Многоэтажный жилой дом с подземным паркингом ГП-72.106

Архитектурные решения.
Паспорт отделки фасадов.

10101-ИДК23/86-АР/23- 72.106-АР.ПОФ

Разрешение	Обозначение	10101-ИДК23/86-АР/23- 72.106-АР.ПОФ
№ 57-25	Наименование объекта строительства	"Комплексная застройка территории, расположенной в границах улиц: Тобольский тракт-Обход города Тюмени (мкр. Губернаторский)" Второй этап

Фасад 9 – 4. Секция 106.1

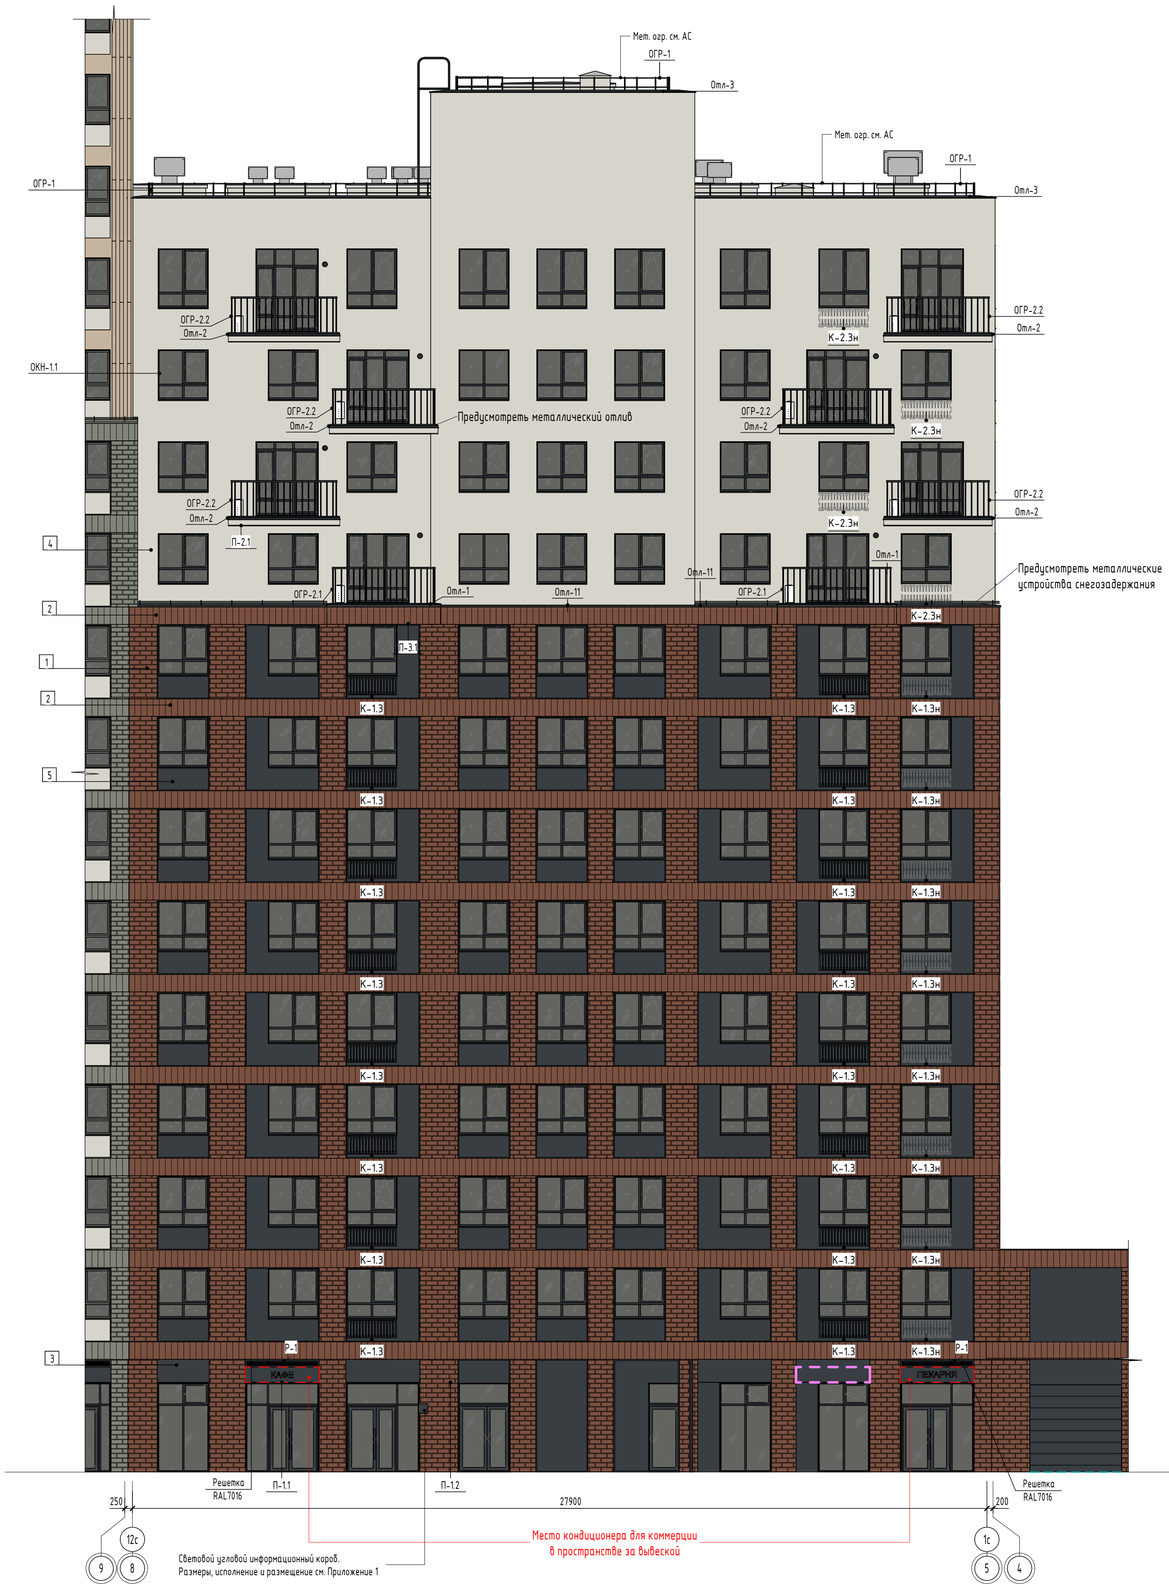
Изм.	Лист	Содержание изменения	Код	Примечание
1	2, 4, 6, 8, 10, 12, 14-16, 18-20	Откорректированы фасады в соответствии с принятыми проектными РД. Исправлены мелкие недочеты.	1	Изм.1 (Зам.)
	3,7,11	Откорректированы фасады в соответствии с принятыми проектными решениями. Исправлены мелкие недочеты. Откорректированы типы дверей.	1	Изм.1 (Зам.)
	2-4, 6-8, 10-12, 14-16	Добавлена маркировка корзин кондиционеров, ограждений	1	Изм.1 (Зам.)
	2-4, 6-8, 10-12,...	Добавлены маркировки отделки фасада	1	Изм.1 (Зам.)
	6-8	Исправлен материал кирпича на бетонную плитку	1	Изм.1 (Зам.)

Изм.	Лист	Содержание изменения	Код	Примечание
2	5, 9, 13, 17	Откорректированы ведомость отделки фасада и декоративных элементов фасада	1	Изм.2 (Зам.)
	3, 4, 6, 7, 8, 10, 11, 12, 14, 15, 16	Откорректированы фасады в соответствии с принятыми проектными решениями	1	Изм.2 (Зам.)

Изм.	Лист	Содержание изменения	Код	Примечание
3	2,4,5,6,8, 9,10,11,12,13, 14,15,17	Изменены площадь и раскладка навесного вентилируемого фасада	3	Изм.3 (Зам.)
	2-17	Корзины разделены на типы в зависимости от подключения кондиционеров	3	Изм.3 (Зам.)
	2,3,4,6,7, 8,10,11,12,14 ,15,16	Уменьшена высота вентиляционных шахт, показаны монолитные плиты покрытия шахт с дефлекторами	1	Изм.3 (Зам.)
	3,6,7,8, 11,12,15,16	На фасадах показаны решётки приточных клапанов	3	Изм.3 (Зам.)
	3,7	На широких отливах предусмотрены устройства снегозадержания	1	Изм.3 (Зам.)
	2-17	Изменены размеры корзин для кондиционеров	3	Изм.3 (Зам.)
	2-5,10-13	Корзины для кондиционеров выполнены уникальными с перфорацией рисунка, имитирующего деревянную резьбу	3	Изм.3 (Зам.)
	3,4,5	Изменена высота глухой части ограждения, металлическое ограждение увеличено по высоте	3	Изм.3 (Зам.)
	3,7,11,15	Исключены окна из помещения машинного отделения	3	Изм.3 (Зам.)

Изм.	Лист	Содержание изменения	Код	Примечание
4	2-17	Замаркированы отливы, разработаны спецификация отливов и парапетных фартуков	3	Изм.4 (Зам.)
	2-4,6-8, 10-12,14-16	Уточнены примечания по размещению корзин для кондиционеров	3	Изм.4 (Зам.)
	2-4,6-8, 10-12,14-16	Откорректировано отображение навигации подъездов и вывесок коммерческих помещений	1	Изм.4 (Зам.)
	14-16	Откорректировано расположение наружных блоков кондиционеров на открытых балконах	4	Изм.4 (Зам.)
	2-4,6-8, 10-12,14-16	Изменены архитектурные решения по устройству открытых балконов, включая корректировку высоты балконных ограждений	1	Изм.4 (Зам.)
	3,5,7,9	Откорректирована толщина утеплителя и отлив на участках перепада фасада	1	Изм.4 (Зам.)
	2,5	По оси Ас в осях 5с-6с в уровне первого этажа добавлена корзина под наружный блок кондиционера	1	Изм.4 (Зам.)
	7,9	Изменена раскладка декоративных элементов из минеральной ваты	3	Изм.4 (Зам.)
	2	Исправлен рисунок отделки фасадной штукатурки	4	Изм.4 (Зам.)

Фасад 9-11. Секция 106.2

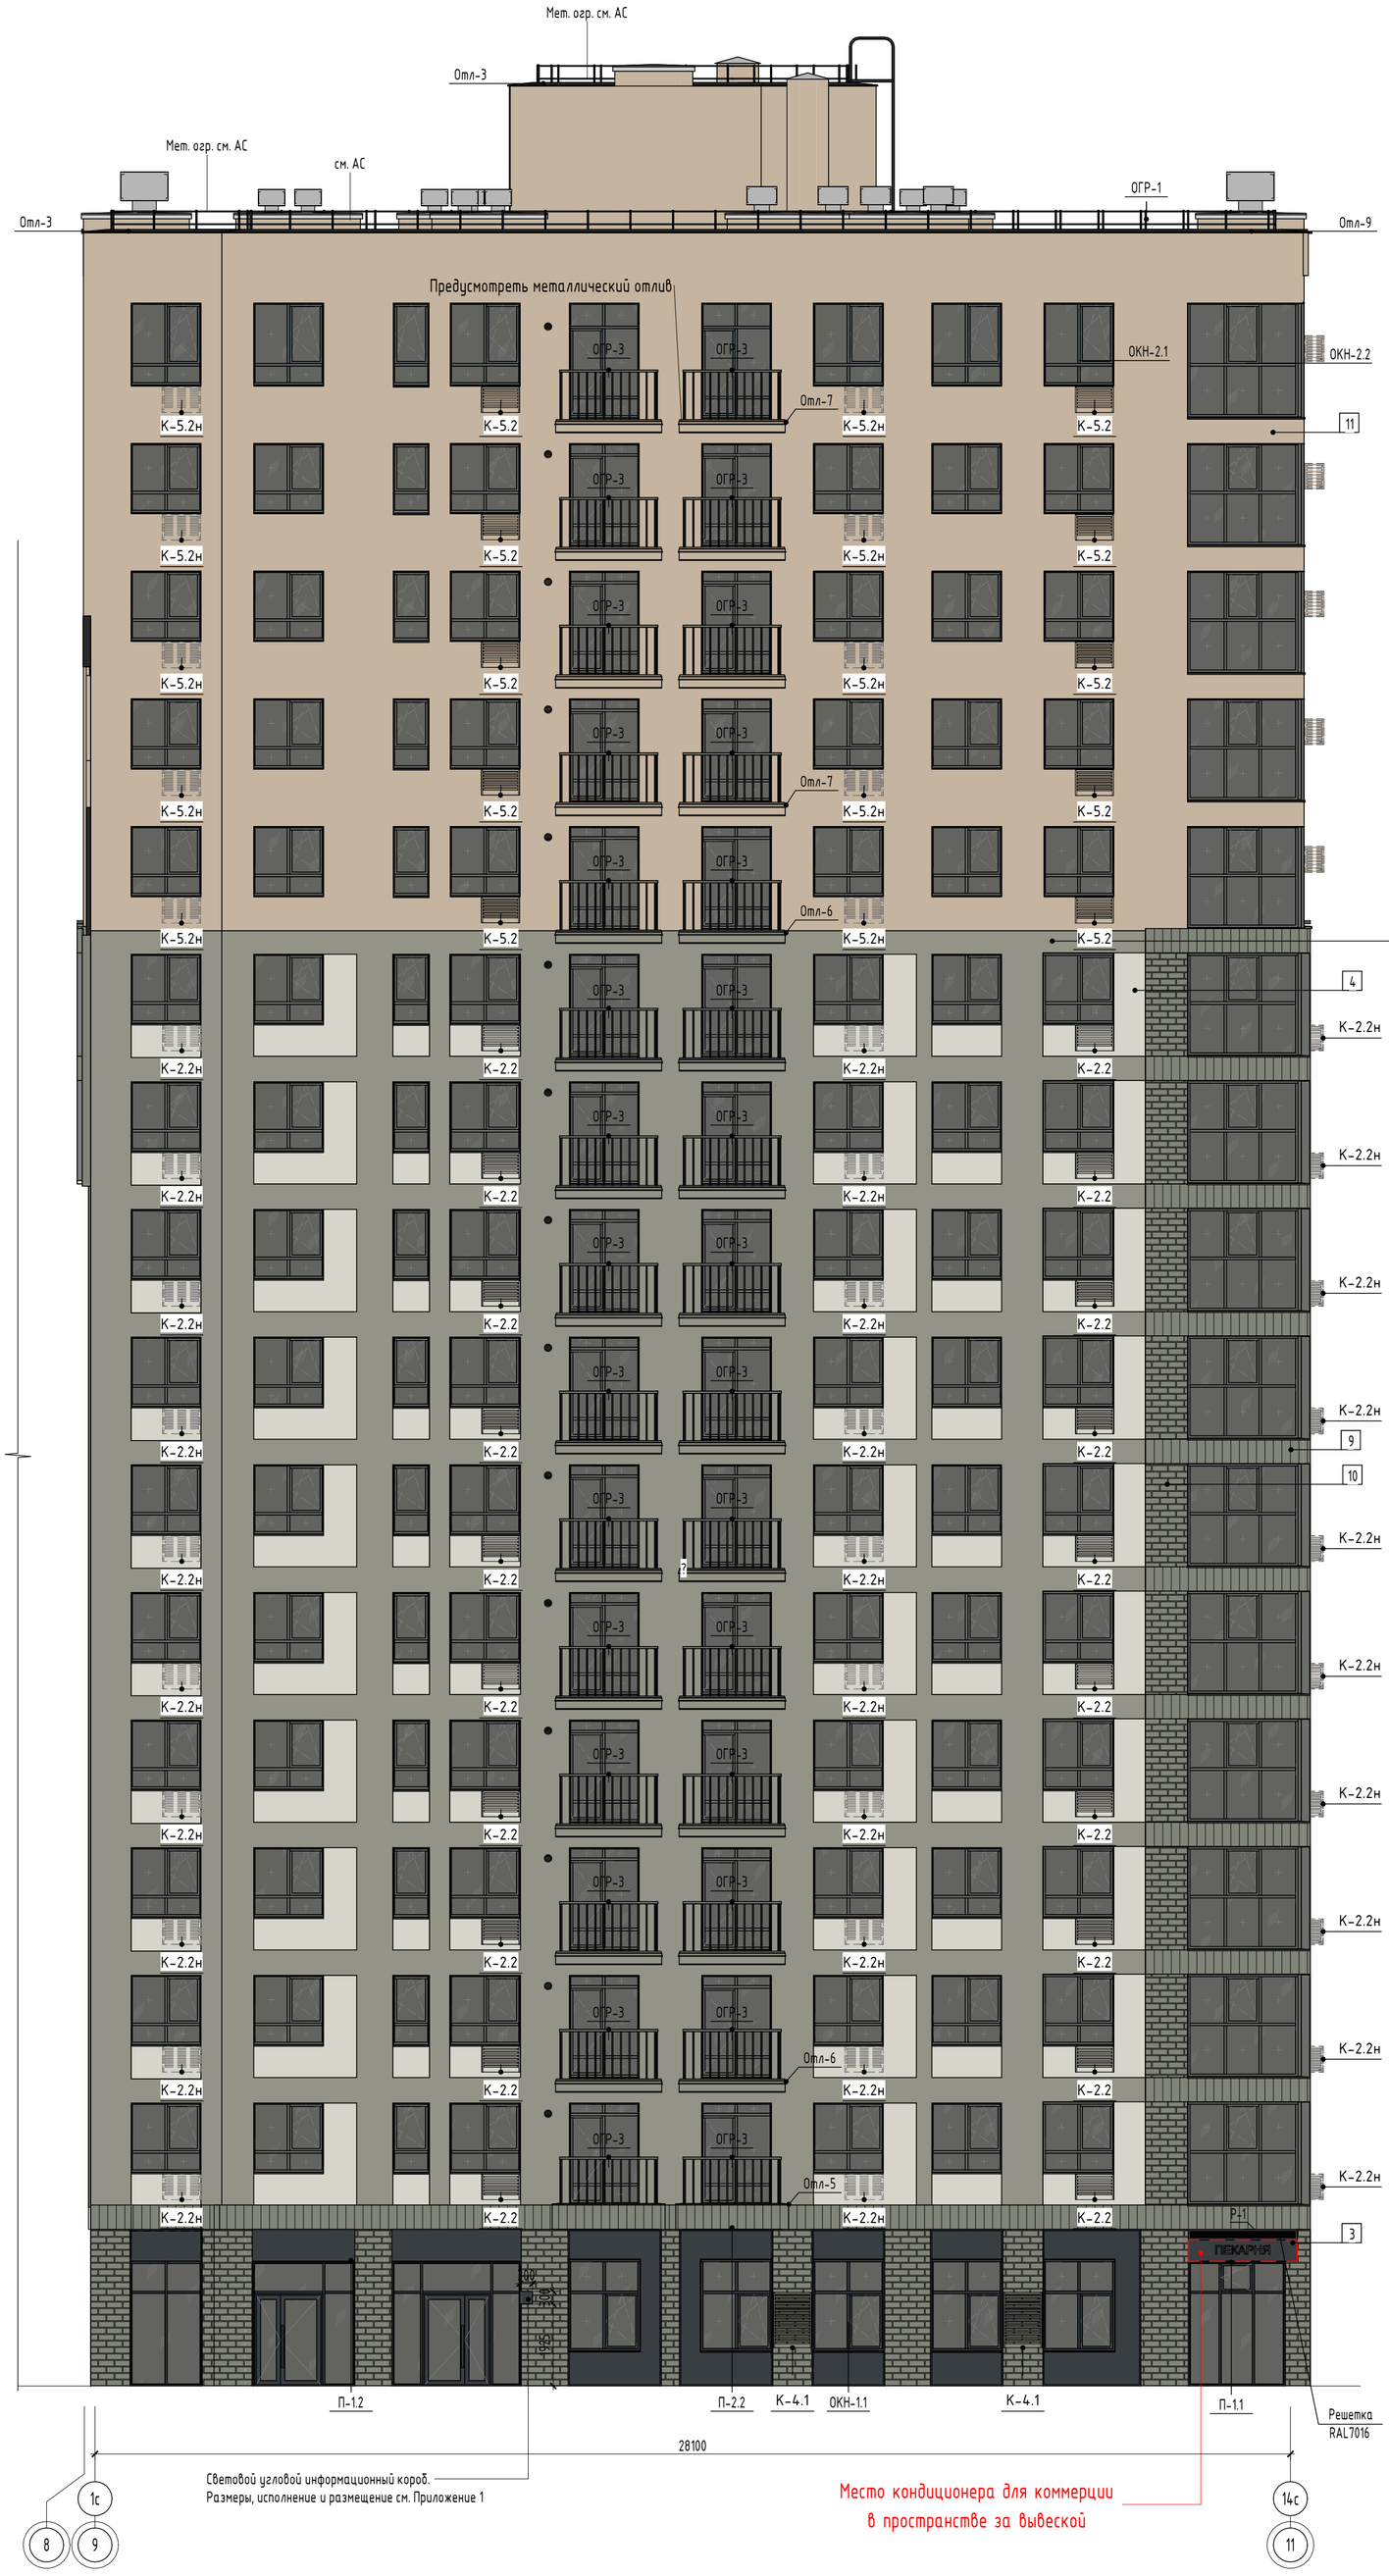
6-8	Пожарная лестница перенесена на противоположную сторону лестнично-лифтового узла	1	Изм.3 (Зам.)
	11,15	Изменены габаритные размеры и размещение вентиляционных решёток в уровне первого этажа	4	Изм.3 (Зам.)

Фасад 11- 9. Секция 106.2

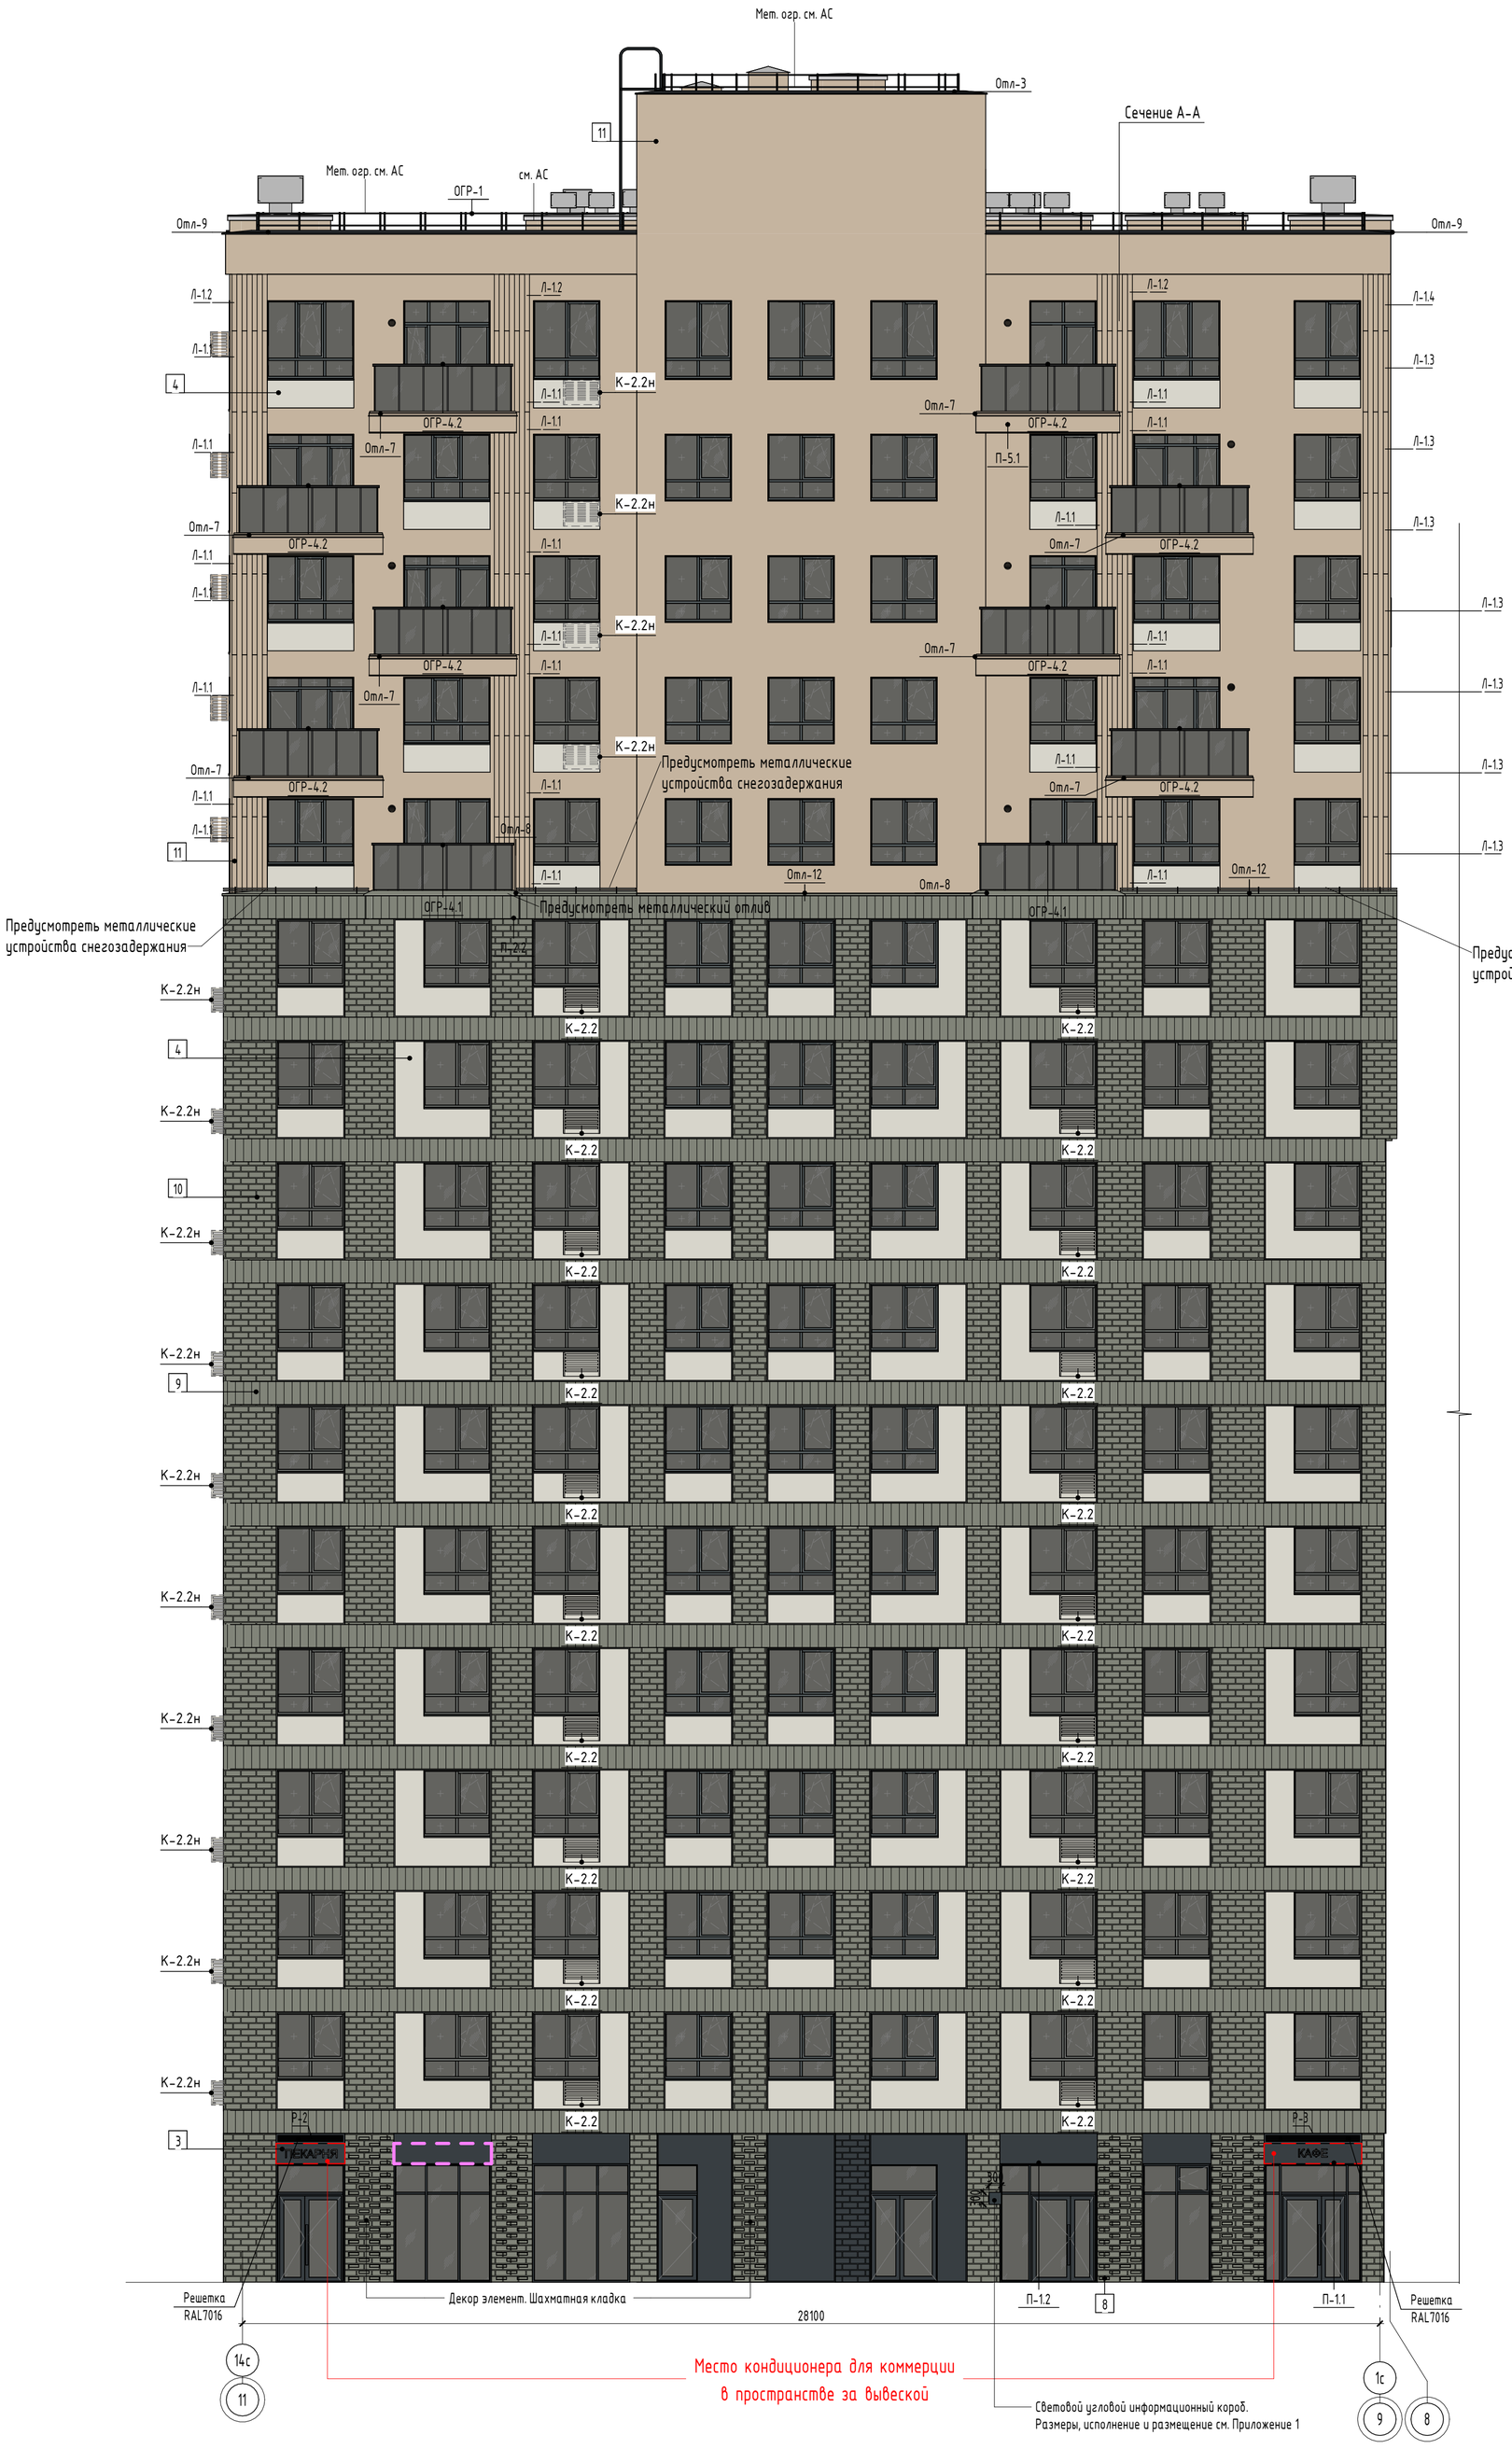
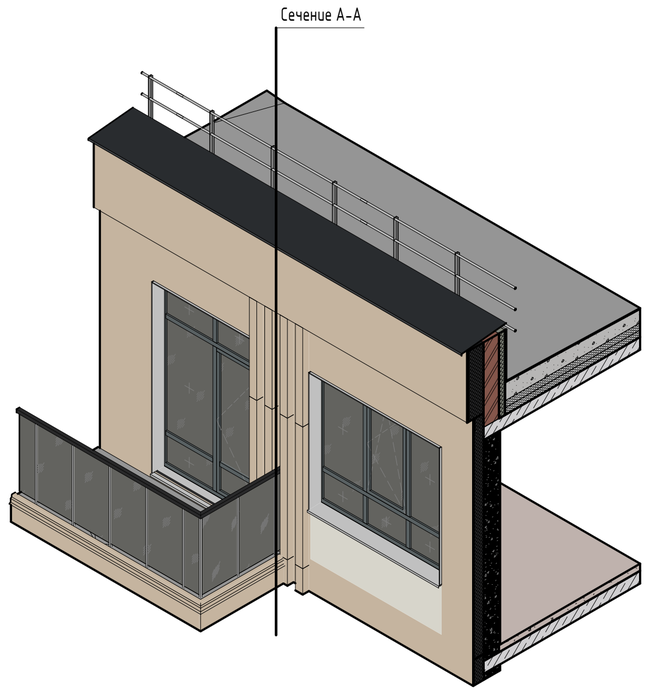
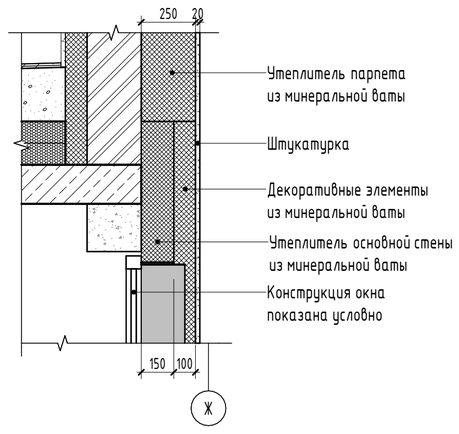
7,8,9,14,17	Откорректированы размеры, расстановка и материал декоративных элементов из минеральной ваты	3	Изм.3 (Зам.)
	10,11,12, 13,14,15, 16,17	Ограждения с остеклением заменены на металлические ограждения	3	Изм.3 (Зам.)
	18-21	Изменены фасадные решения, добавлена отделка композитными панелями в соответствии с фасадными решениями жилой секции	3	Изм.3 (Зам.)
	2	Исправлено отображение поясов навесного вентилируемого фасада	4	Изм.3 (Зам.)
	14-17	Исправлен цвет отделки оконных откосов	4	Изм.3 (Зам.)
	2-4,6-8, 10-12, 14-16	На балконах показаны металлические отливы в цвет отделки фасада	3	Изм.3 (Зам.)
	7	Выполнено сечение А-А, иллюстрирующее решения по соединению декоративных элементов из минеральной ваты с отделочными слоями фасада	3	Изм.3 (Зам.)
	5,9,13,17, 21	В соответствии с изменениями откорректированы ведомости отделки фасадов, подшивных потолков, корзин и декоративных элементов из минеральной ваты. Изменены размеры и тип корзин на схемах, схемы на декоративные элементы из минеральной ваты	3	Изм.3 (Зам.)
